Rapport de contrôle d'installations électriques à basse et à très basse tension

RÉF. 54/2025/120716/D01:1

DATE DU CONTRÔLE 13/10/2025 (09:00 - 09:35) AGENT VISITEUR [REDACTED]
ADRESSE DU CONTRÔLE Rue Gustave Baivy 13 - 4101 Seraing TYPE DE CONTRÔLE Visite de contrôle vente ancienne installation (8.4.2)

Croquis de position élémentaire et descriptif sommaire des tableaux

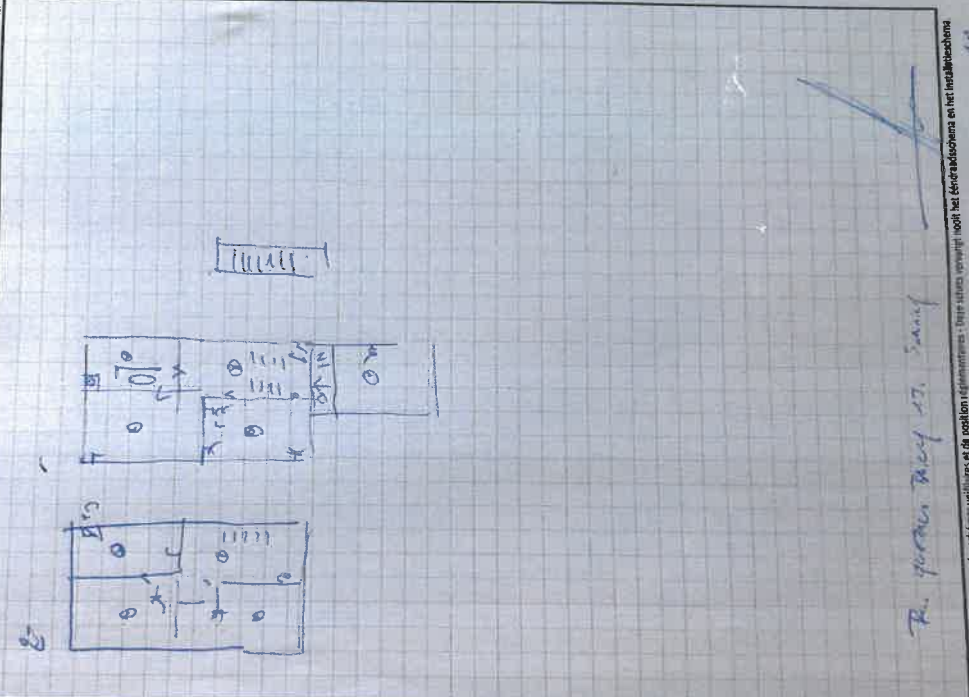
Conformité schéma(s) unifilaire(s) et plan(s) de position Pas OK | Nombre de tableaux 2 | Nombre de circuits 5+ 1 réserve +3

Circuits	M II	M II	M II
Protection	4x 16A, 3kA	1x 10A, 3kA	4x mixte 10/16/inc
Section (mm ²)	2,5	réserve	2,5
Conclusion	OK	OK	Pas OK

Les fondations datent	D'avant le 1/10/1981	Dispositif différentiel de tête	absent
Type d'électrode de terre	Piquets	Dispositif différentiel supplémentaire	absent
Résistance de dispersion de la prise de terre (Ω)	Pas mesurable	Fixation/Etat/Détérioration matériel	Pas OK
Conformité des liaisons équipotentielles et des PE	Sans objet	Contrôle visuel appareils fixes et/ou mobiles	Pas OK
Test de continuité	Pas concluant	Protection contre les contacts directs	Pas OK
Contrôle boucle de défaut	Sans objet	Résistance générale d'isolement (MΩ)	0,65
Protection contre les contacts indirects	Pas OK	Adéquation DPCDR – prise de terre	Sans objet
		Adéquation protections surintensités – sections	Pas OK
